Aéroport International de Genève

Approche segmentée (CRINEN III)

Décision sur la faisabilité opérationnelle d'une approche segmentée par
piste 23 empruntant le milieu du lac

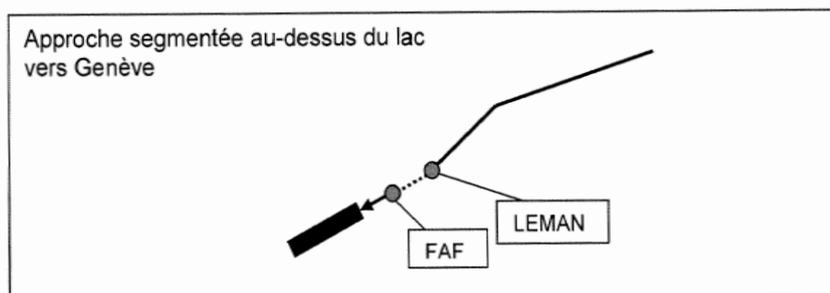
En l'espèce, le segment intermédiaire (pointillés cf. figure ci-dessous reprise du courrier de l'OFAC précité) est situé entre le dernier point d'approche fixe (*final approach fix*, FAF) et le point représentant le dernier virage (LEMAN). Or, ce segment n'est que de 2.09 NM (~ 5 km) et non de 5 NM (~ 9 km), tel que le définit l'OACI. La longueur du segment n'est par conséquent pas conforme aux principes PANS-OPS (procédures découlant du document 8168 de l'OACI).

Partant, l'OFAC ne demandera pas à l'AIG de remplacer l'approche rectiligne 23 par une approche segmentée, ni d'entreprendre les modifications correspondantes du règlement d'exploitation.

1. Il ne peut être introduit une approche segmentée pour l'approche en piste 23 à l'Aéroport International de Genève au sens de la décision de la Commission fédérale de recours en matière d'infrastructures et d'environnement (CRINEN) du 23 mars 2006 et il n'y a par conséquent pas de modification du règlement d'exploitation correspondante à entreprendre.
